OU-VT-OSZP-2022/000276-031

Rozhodnutie

"Vodovod Ondavské Matiašovce"
- zmena stavby pred jej dokončením
- vodoprávne povolenie

„Vodovod Ondavské Matiašovce“

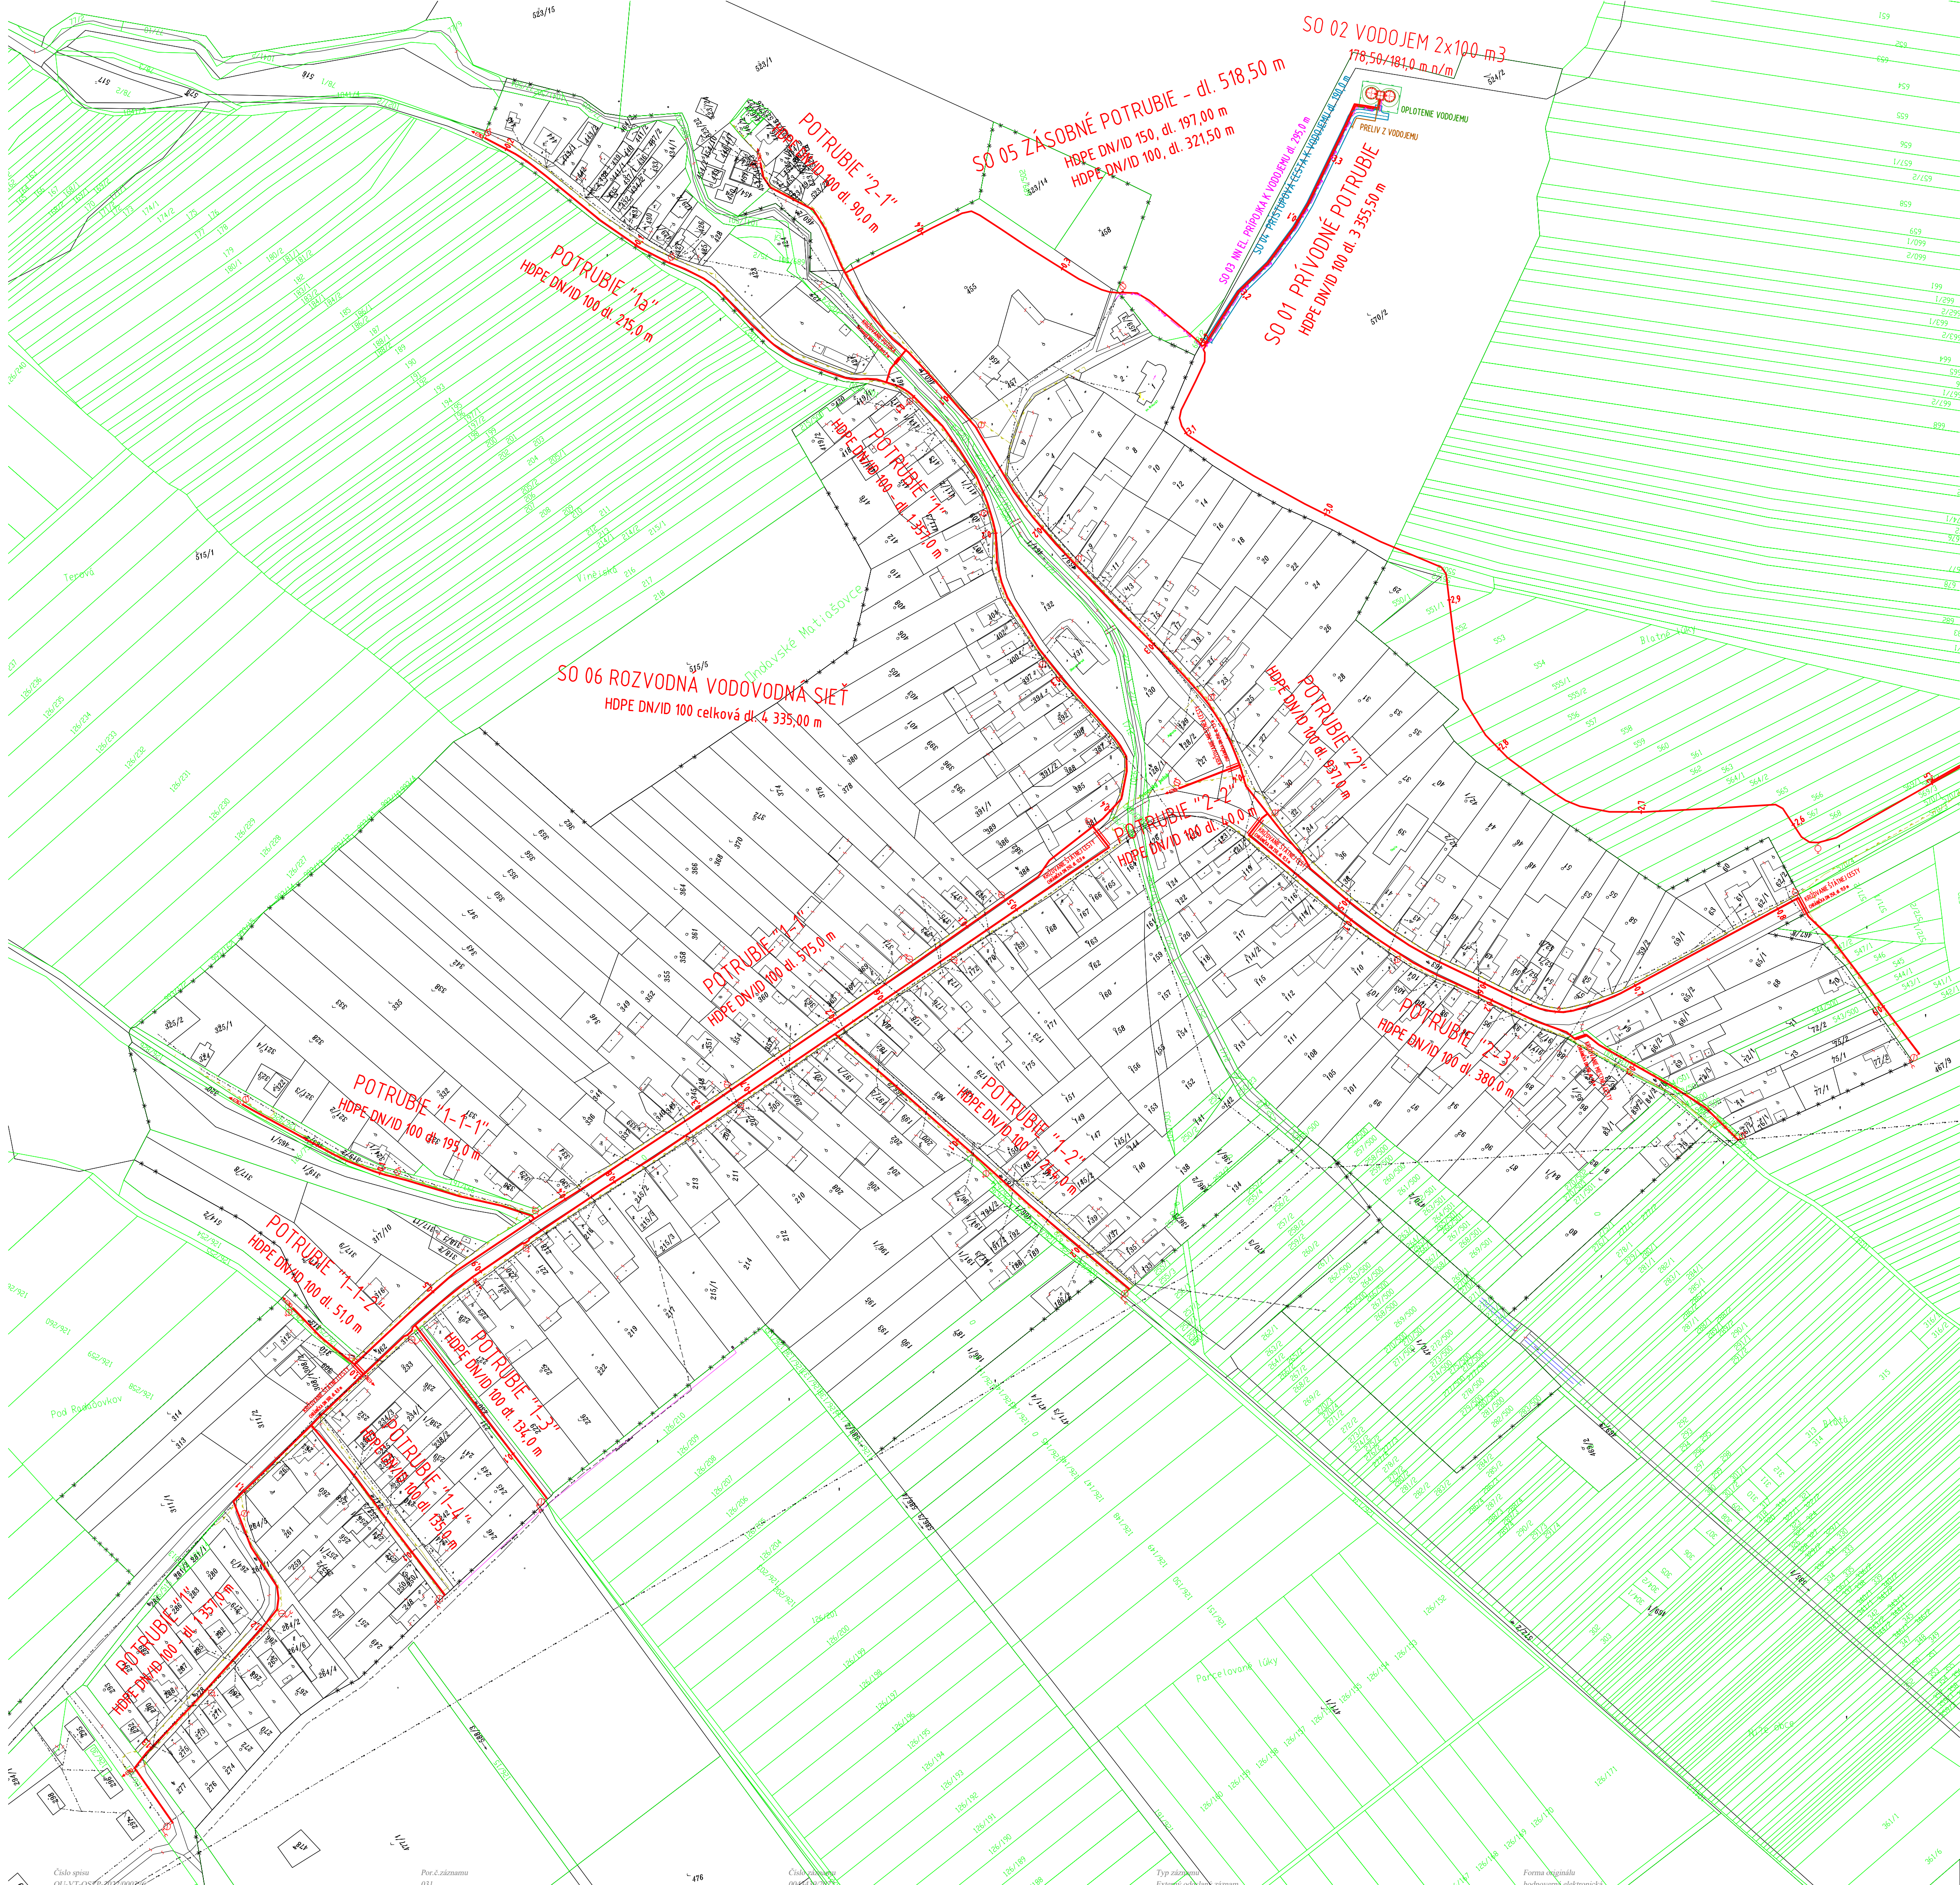
Hlavná zmena nastala v inom umiestnení vodojemu, s ktorým súvisia ďalšie objekty :

- SO 01 – Prívodný rad – zmena umiestnenia radu - bližšie ku komunikácii (trasa v časti jej zmeny je už zrealizovaná)
- SO 02 - Vodojem - zmena umiestnenia na parc. KN-C č. 570/5, kat. úz. Ondavské Matiašovce
- SO 03 – NN-prípojka k vodojemu – zmena umiestnenia z dôvodu zmeny umiestnenia VDJ
- SO 04 – Prístupová cesta – zmena umiestnenia z dôvodu zmeny umiestnenia VDJ
- SO 05 – Zásobné potrubie – zmena umiestnenia z dôvodu zmeny umiestnenia VDJ
- SO 06 – Rozvodná sieť - malé zmeny v dĺžkach vodovodných potrubí a zmena v rade „1“ => rozdelenie na rad „1“ + „1a“

.... podľa situácie stavby vypracovanej na podklade z katastrálnej mapy – viď projektová dokumentácia => výkres č. D/1 – koordinačná situácia stavby č.1 a výkres č. D/2 – koordinačná situácia stavby č.2 (projektová dokumentácia : číslo zákazky : 549/2021 zo dňa 01/2021)
